## 福島第一原子力発電所 油処理装置の運転再開について

# 双葉消防本部からの指導事項(防火対策)への対応状況

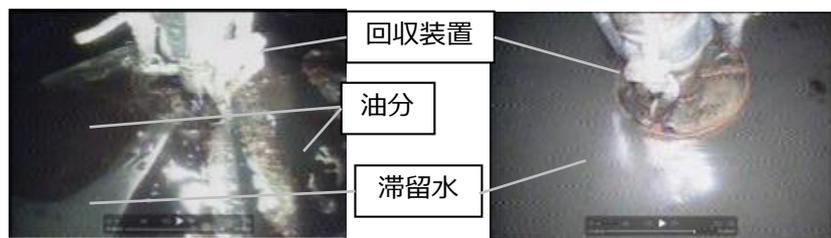
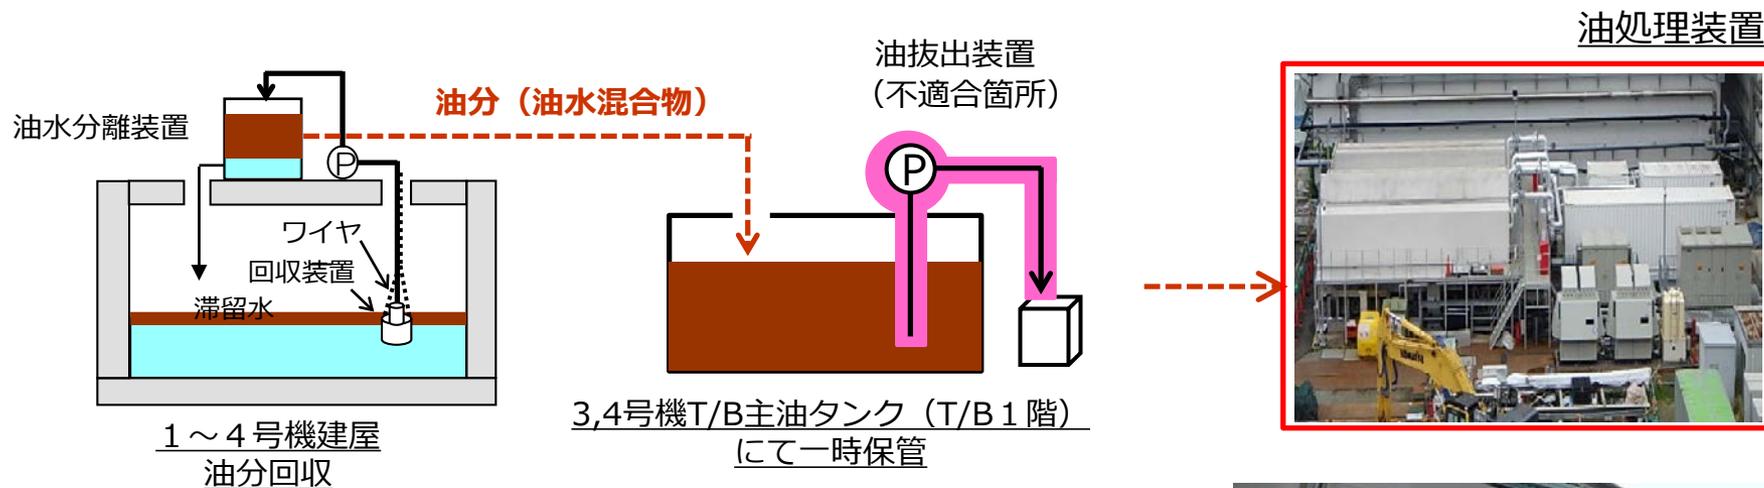
不適合内容：消防法第11条に基づき4号機タービン主油タンク上部へ油抜き出し用のポンプを設置することに対し、

工事着工前に消防へ申請が必要であった。
